3.3. Edifícado – 3.3.3. Cultura

Plano Municipal de Acessibilidade Para Todos Município da Maia – Entrega Final

Designação: Biblioteca da Maia

Sinalética

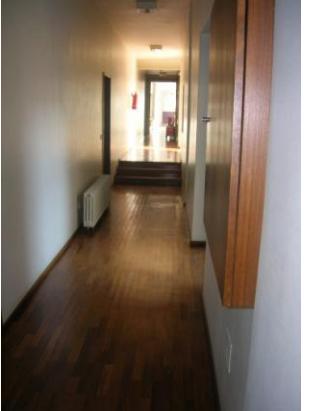
- A sinalética é quase inexistente.
- A falta de sinalética dirigida para os invidisuais (Braille) e para os surdos (sinais luminosos) é de salientar, visto ser um espaço que não deve dispensar este tipo de apoio informativo.

- A melhoria da acessibilidade de informação ao nível das placas de informação, suas dimensões, localização, Braille e dispositivo luminoso.

Sinalética

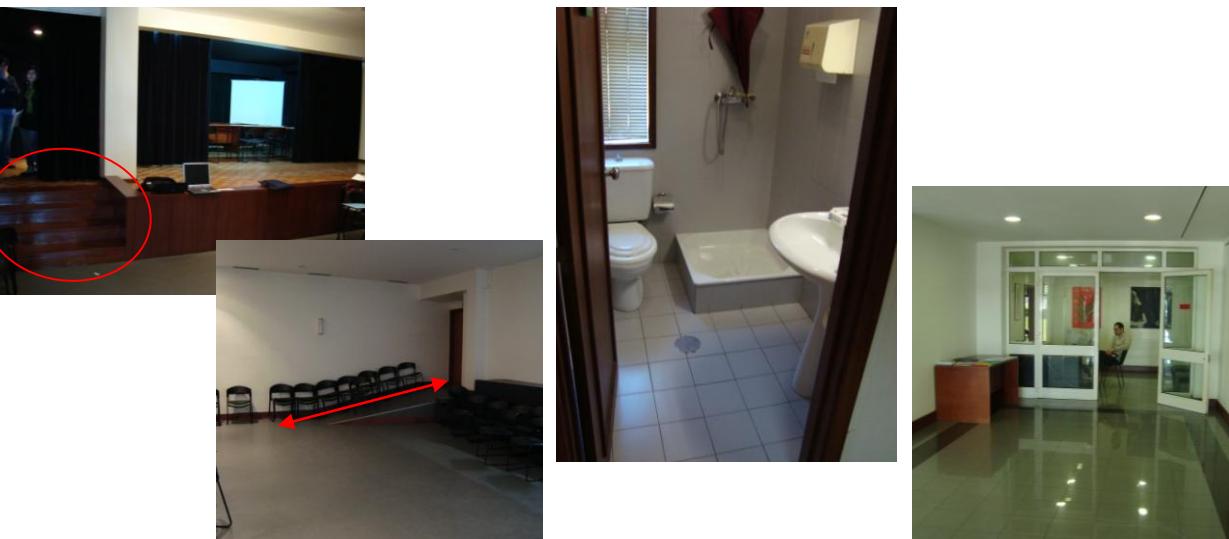
- A sinalética é quase inexistente.
- A falta de sinalética dirigida para os invidisuais (Braille) e para os surdos (sinais luminosos) é de salientar, visto ser um espaço que não deve dispensar este tipo de apoio informativo.

- A melhoria da acessibilidade de informação ao nível das placas de informação, suas dimensões, localização, Braille e dispositivo luminoso.
